ПАСПОРТ ДОСТУПНОСТИ

объекта социальной инфраструктуры (ОСИ) № 36

ФГБОУ ВО «ТулГУ» (медицинский корпус № 10)

**АКТ ОБСЛЕДОВАНИЯ
объекта социальной инфраструктуры
К ПАСПОРТУ ДОСТУПНОСТИ ОСИ № 36**

Фото № 12.

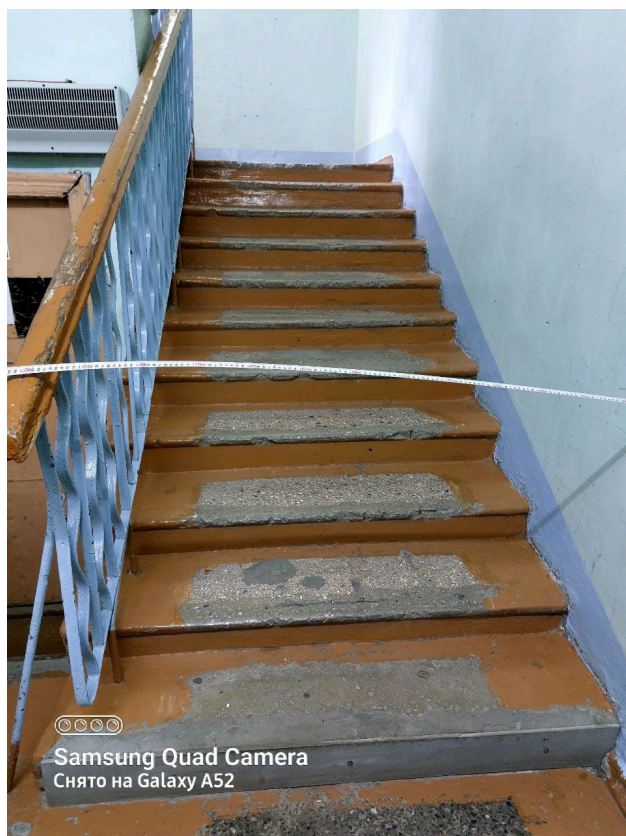
верхнего и нижнего лестничных маршей		ширине лестничного марша (п. 6.2.8 СП 59. 13330.2020)	
				12	Отсутствуют бортики на боковых краях ступеней, не примыкающ их к стенам	О	Рекомендуется оборудовать бортики высотой не менее 0,02м или применить другие устройства на боковых краях ступеней, не примыкающих к стенам, для предотвращения соскальзывания тростей (п.6.2.8 СП 59. 13330.2020)	Текущий ремонт
				13	Поручни лестницы не нормативные	С, О	Высоту поручня определяют от его верхней части до поверхности проступи ступеней и принимают 0,9 м (п. 5.1.13. СП 59.13330.2020)	Текущий ремонт
				12	Отсутствует обозначение начало/оконч ание поручней и нумерация этажей	С	Обозначить осязательными предупреждающими наклейками начало/окончание поручней. Установить тактильно- информационные таблички с обозначением нумерации этажа	Текущий ремонт
				12	Отсутствуют травмобезопа сные окончания у поручней	О, С, Г, У	Перед нижним и верхним маршами внешних лестницы следует предусмотреть завершающие части поручней, которые должны быть горизонтальными и выступать за границы лестничных маршей на 0,3 м (п. 5.1.13 СП 59. 13330.2020)	Текущий ремонт
